OPERE DI MESSA IN SICUREZZA, COMPLETAMENTO RIPROFILATURA
E COMPENSAZIONE AMBIENTALE DELLA DISCARICA DI PIAVE NUOVO A JESOLO

**PROCEDURA DI SCREENING VIA
INTEGRAZIONI VOLONTARIE
Novembre 2018**

**RELAZIONE PREVISIONALE
DI IMPATTO ACUSTICO**

**RISPOSTA ALLA RICHIESTA DI INTEGRAZIONI
CITTA' METROPOLITANA DI VENEZIA Prot. n. 53379
PUNTO N. 9**

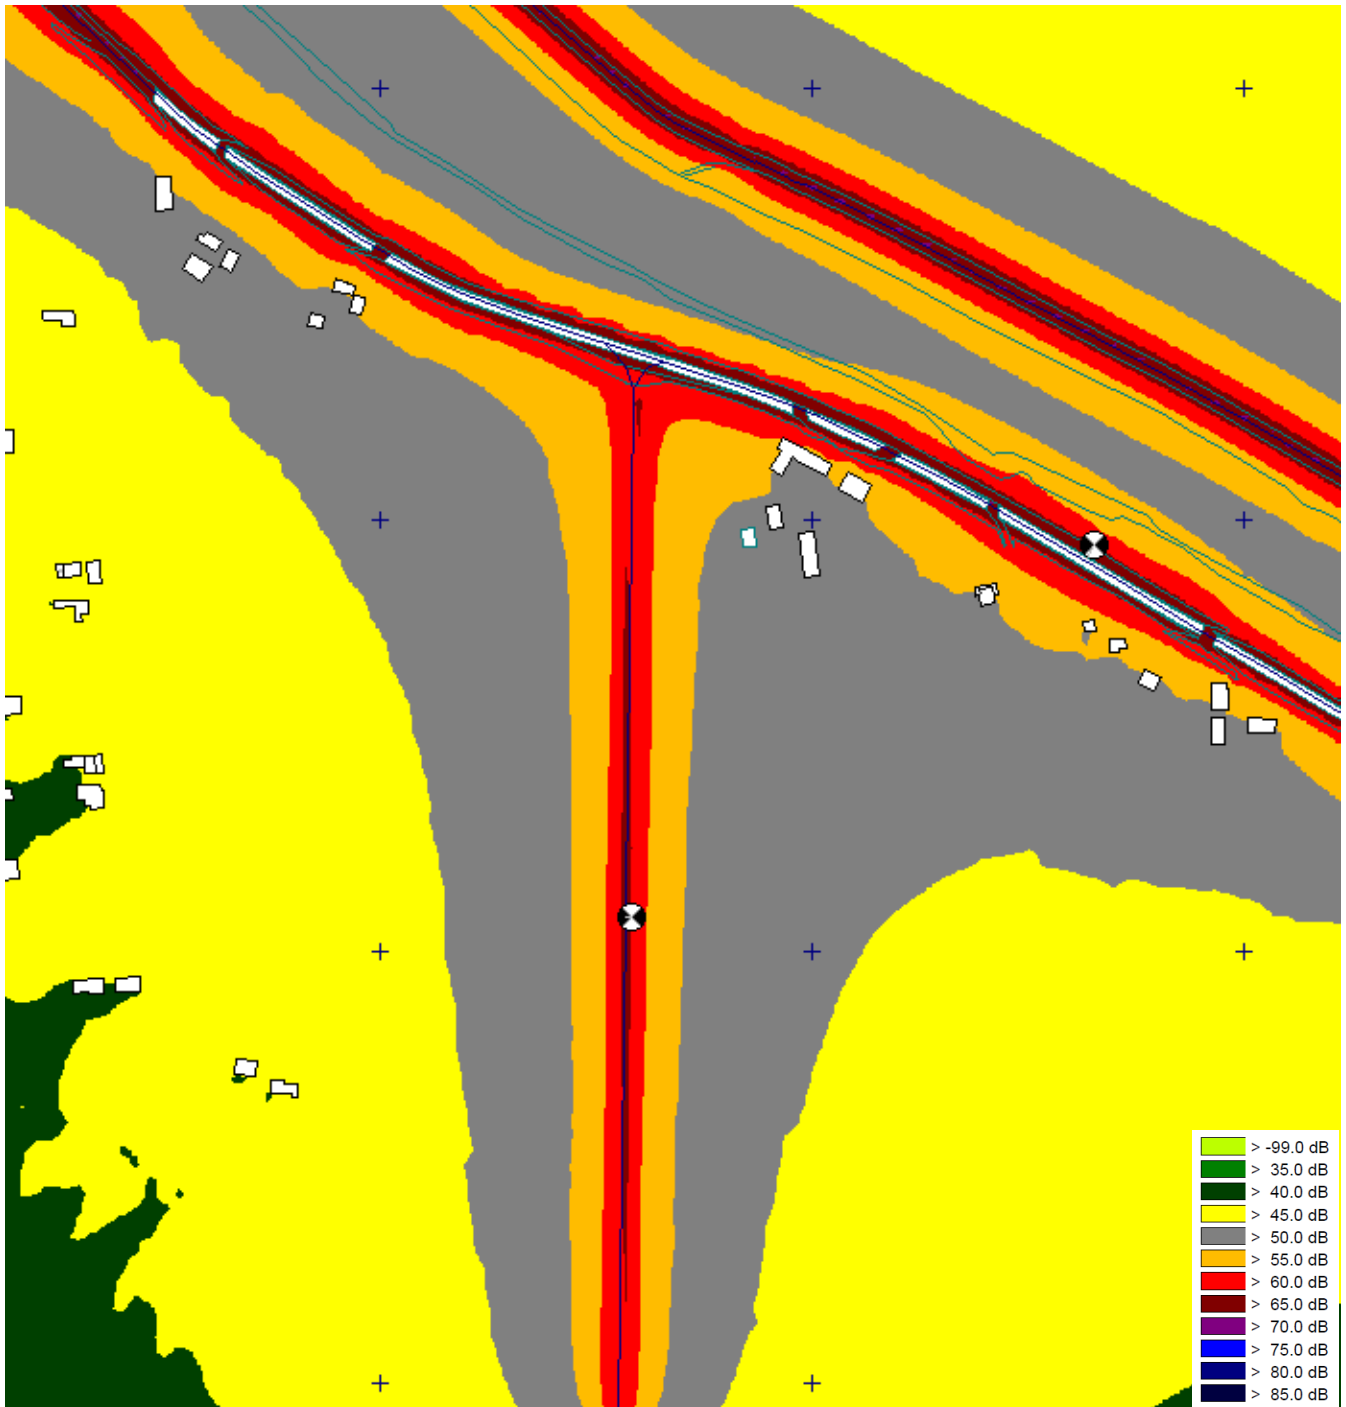
7. Sia fornita una valutazione dell'inquinamento da traffico veicolare condotta sul tratto di percorrenza ricompreso nell'area vasta centrata sull'impianto (tipicamente almeno entro un raggio di un kilometro), tenendo conto del cumulo con l'esercizio della stazione di travaso (cfr. allegato V, lettera *b*) inerente criteri per la verifica di assoggettabilità a VIA);

Inserendo i dati misurati in un software di modellazione acustica (CadnaA) si e' ottenuto il seguente modello di distribuzione dei livelli acustici generati attualmente dalle strade esaminate:

Oltre al grafico precedente si e' inoltre provveduto a determinare il livello acustico immesso in facciata ai ricettori ritenuti maggiormente interessati e illustrati nella immagine seguente.

RICETTORE	LIVELLO ACUSTICO dB(A)
Ricettore 1: abitazione su SP47 a E stradina accesso discarica	61.1
Ricettore 2: abitazione su SP47 a W stradina accesso discarica	54.7
Ricettore 3: abitazione su via Pantiera, a NW discarica	46.3
